**OGGETTO: Trasmissione Parere Istruttorio conclusivo della domanda di AIA
presentata dalla società ENEL Produzione S.p.A. Centrale Santa
Barbara sita nel Comune di Cavriglia (AR) - Procedimento di
modifica ID 197/695.**

OGGETTO: Trasmissione parere istruttorio conclusivo della domanda AIA-VIA presentata da Enel Produzione S.p.A. - Centrale Santa Barbara nel comune di Cavriglia (AR) - ID 197/695

PARERE ISTRUTTORIO CONCLUSIVO

Richiesta di modifica al Decreto AIA n. 000044 del 7 febbraio 2013, riguardante la realizzazione di pozzetti di campionamento, impianto acque di prima pioggia(AMPP) e modifica rete fognaria acque dilavanti, modifiche al deposito rifiuti e al deposito materie prime-ID (197-695)

Fig. 1

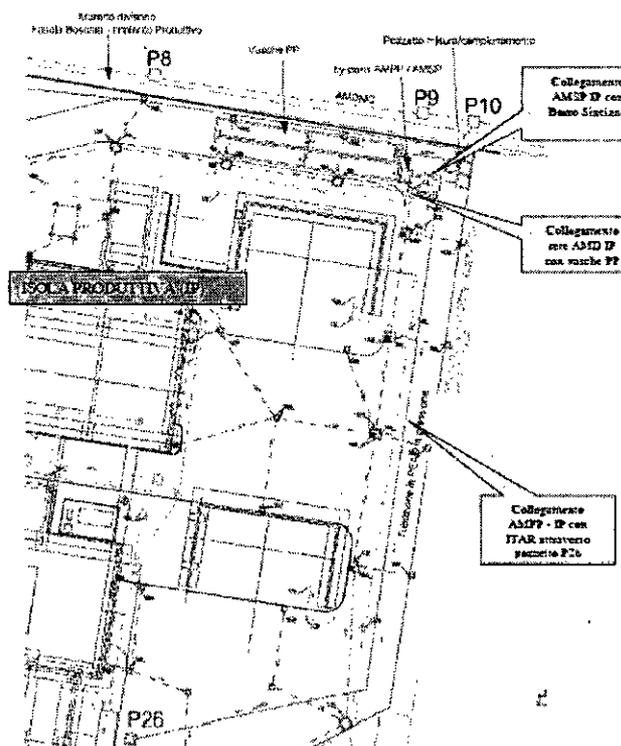
- 1. Realizzazione di un impianto di raccolta acque di prima pioggia derivanti dalle aree dell'Isola Produttiva:** in questo caso il Gestore dichiara che le acque meteoriche dell'area in questione sono AMDPC (acque meteoriche dilavanti potenzialmente contaminate) e quindi soggette a raccolta e trattamento come AMPP. Al riguardo il Gestore dichiara che sarà installato un impianto di raccolta delle acque di prima pioggia (IPP), interrato, a Nord dell'Isola Produttiva (tratto di strada interna tra area a verde AV 13 e trasformatore elevatore TG), dotato di pozzetto scolmatore con funzione di immettere entro il comparto di accumulo (vasca di prima pioggia) tutte le AMPP, by-passando le portate meteoriche in eccesso (c.d. *acque meteoriche di seconda pioggia*). La vasca di accumulo, di volume pari a ca. 160 m³, sarà soggetta a riempimento con le *acque meteoriche di prima pioggia* (primi 5 mm. Di pioggia caduta sulla superficie scolante di pertinenza), per poi assoggettare a sfioramento tutte le successive acque meteoriche in arrivo al pozzetto scolmatore (AMSP), tramite stramazzo, e successivo invio diretto, tramite condotta, al punto di scarico finale SF3_M5. La vasca di prima pioggia, aggiunge il Gestore, sarà equipaggiata con valvola automatica antiriflusso, asservita ad indicatore di livello (per arrestare il flusso in ingresso in ipotesi di riempimento) nonché a temporizzatore in grado di consentirne l'apertura solo

L'opera sarà completata con il collegamento della rete fognaria esistente dell'Isola Produttiva all'impianto di trattamento acqua di prima pioggia, nonché con il collegamento del pozzetto scolmatore dell'impianto alla rete fognaria esistente per l'invio delle AMSP (acque meteoriche di seconda pioggia) allo scarico del Borro Sinciano.

Il Gestore ha trasmesso uno schema esemplificativo concernente l'inserimento dell'impianto nella rete fognaria AMD esistente, come di seguito riportato:

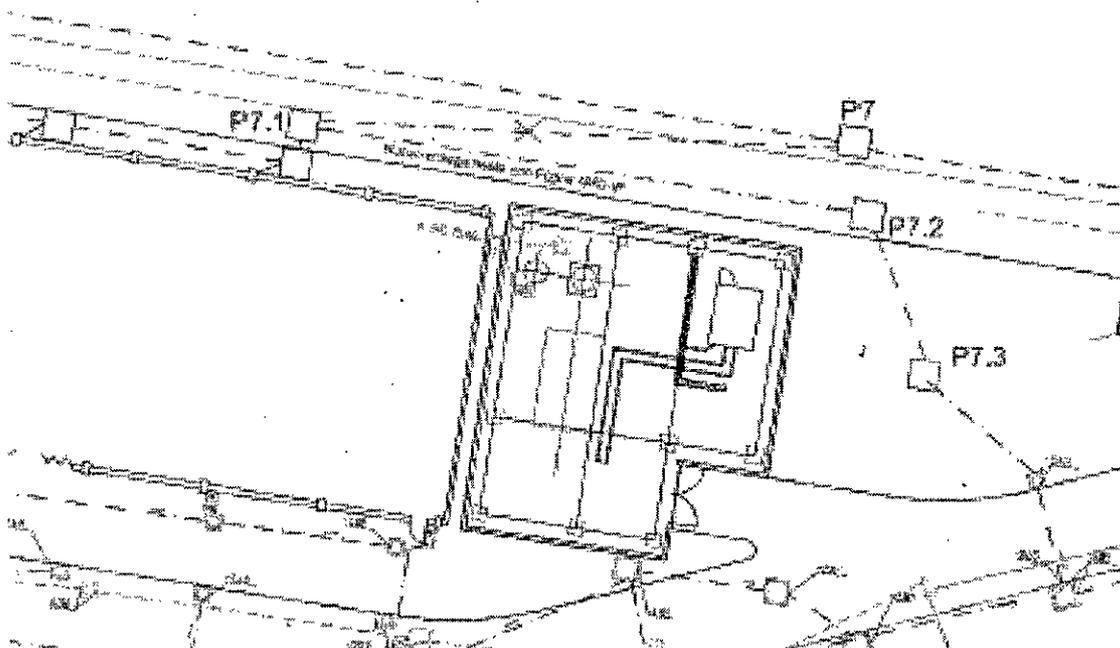
- 2. Deviazione dei pluviali dell'Edificio Servizi Industriali (Edificio 20) verso la vasca di raccolta acque di prima pioggia:** il Gestore dichiara che tale intervento consisterà nel ricondurre i pluviali lato Nord dell'Edificio Servizi Industriali (edificio 20) all'impianto di raccolta acque di prima pioggia attraverso la rete di raccolta delle AMD dell'Isola Produttiva verso lo scarico M5. Ciò avverrà attraverso la dismissione del tratto fognario compreso tra i pozzetti denominati P7 e P7.1 (attualmente collegante i pluviali alla rete AMD della fascia boscata in Area Nord) ed il successivo

collegamento del pozzetto P7.1 alla rete di raccolta delle AMD a monte dell'impianto di raccolta delle acque di prima pioggia. Tale nuovo collegamento sarà eseguito mediante la realizzazione di un nuovo ramo fognario dal pozzetto P7.1 al P7.3., come di seguito esemplificato da altro schema trasmesso dal Gestore:

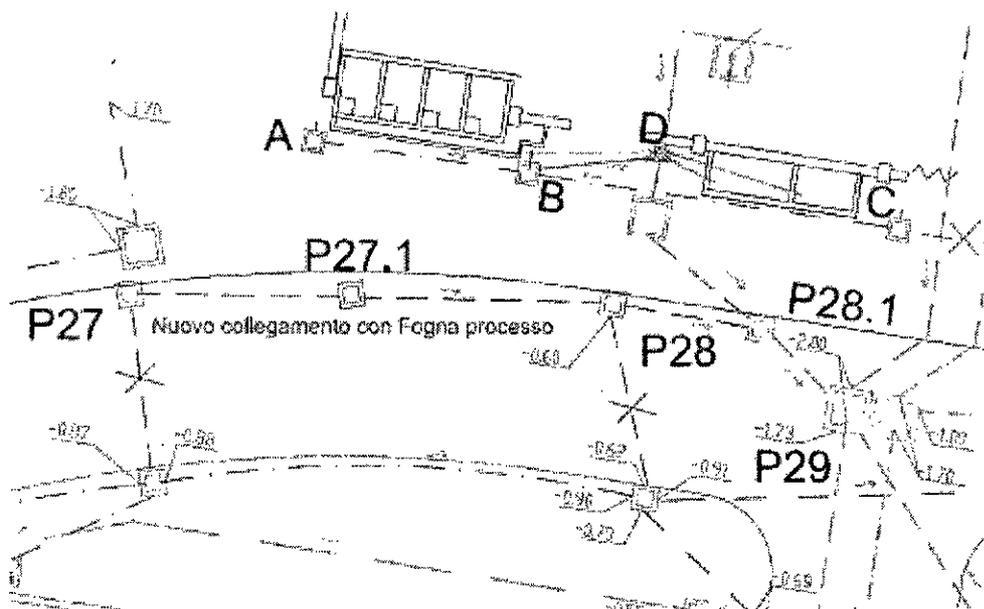
- 3. Collegamento dei pozzetti di raccolta delle AMD antistante i bacini di stoccaggio reagenti Edificio 20, alla fogna di processo:** in questo caso il Gestore dichiara che tale intervento ha la finalità di ricondurre alcuni pozzetti meteo presenti in un'area interessata dalla movimentazione di reagenti chimici presso l'Edificio n. 20, dalla rete AMD verso lo scarico SF3_M5 alle fogne di processo e, quindi, all'impianto TAR. Anche per tale attività il Gestore dichiara che saranno dismessi taluni rami fognari attualmente di collegamento dei pozzetti P27, P28 e C, alla rete AMD, con realizzazione di un nuovo tratto fognario e nuovi pozzetti di collegamento dei P27 e P28 alla fogna di processo, nonché inversione di pendenza del collegamento tra i pozzetti B e C e nuovo tratto tra pozzetto B e D. Il tutto come meglio esemplificato dal seguente schema:

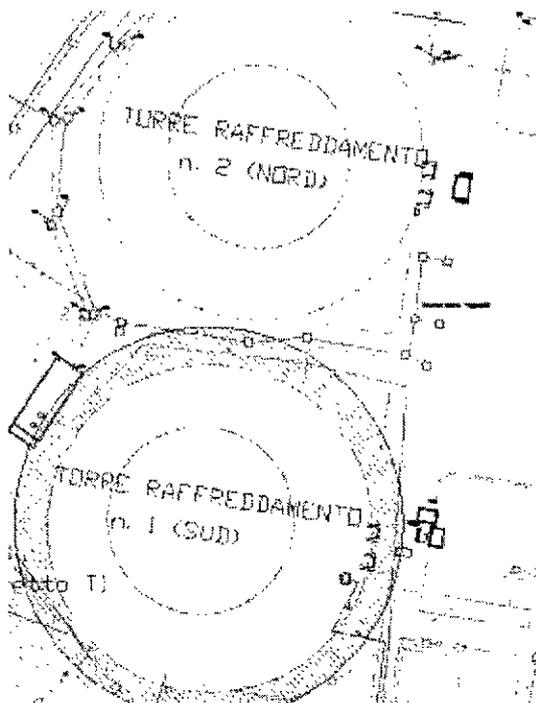
4. **Realizzazione di un ramo fognario tra le Torri di raffreddamento T1 e T2 di raccolta AMD:** il Gestore dichiara che si tratterà della realizzazione di una nuova rete di raccolta delle acque meteoriche dilavati su un'area posta tra le torri di raffreddamento T1 e T2, al fine di evitare eventuali accumuli eccessivi sulla superficie esposta all'evento meteorico, con collegamento del nuovo ramo fognario alla rete esistente delle AMD verso l'impianto di trattamento (ITAR). Anche in tal caso il Gestore ha trasmesso la planimetria del caso, come di seguito riportata:

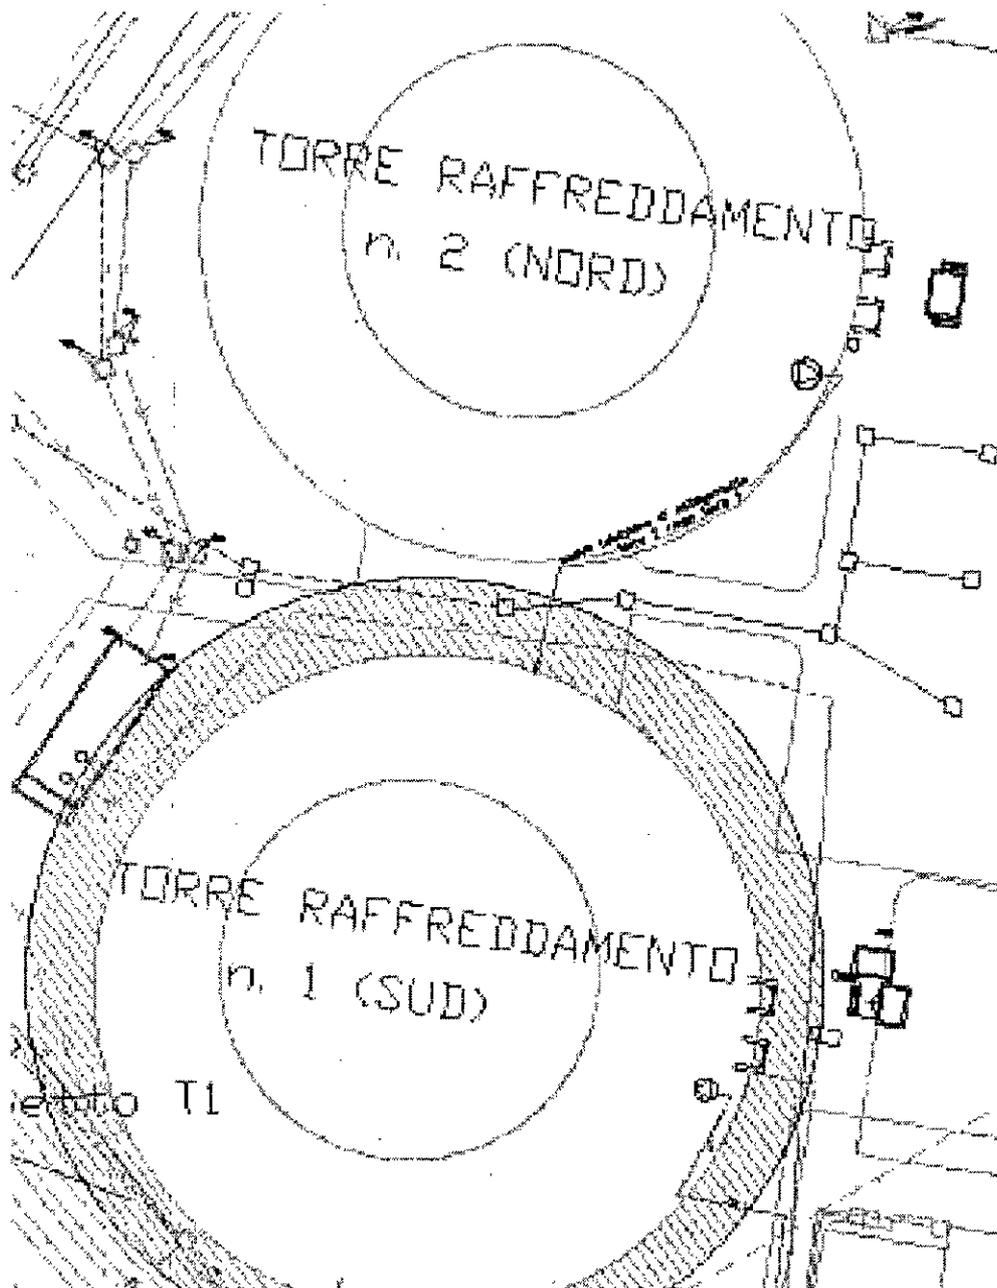
- 5. Realizzazione condotta di collegamento tra la rete fognaria AMD area Sud-Ovest (area pesa) e la rete fognaria AMD verso scarico meteo M5:** il Gestore dichiara che l'area in questione, situata a ridosso della recinzione dell'installazione, è caratterizzata da area a verde, piazzale parzialmente pavimentato e nuova area pesa, con propria rete fognaria di raccolta delle acque meteoriche – al momento convogliate verso l'impianto TAR di centrale. Tale gestione risultava in tal senso prevista a pag. 46 del PIC allegato all'AIA n. 000044/2013 sulla scorta delle attività di demolizione coeve al momento dell'istruttoria che ha generato il PIC e delle difficoltà tecniche di una diversa gestione separata di tali acque meteoriche. Al riguardo il Gestore oggi dichiara che *“considerando lo scarso traffico cui è sottoposta attualmente tale area, verrà realizzato un nuovo tratto di rete fognaria meteorica in gravità...”* tale da consentire l'invio delle AMD alla rete di raccolta verso lo scarico M5 (così avviando a restituzione acque meteoriche non inquinate, provenienti da area non soggetta ad attività produttive, e conseguente diminuzione del carico all'impianto TAR), peraltro perdurando l'invio all'impianto TAR delle sole acque provenienti dall'area strettamente contigua alla pesa. Il possibile percorso della nuova fognatura è stato schematizzato dal Gestore con la seguente planimetria:
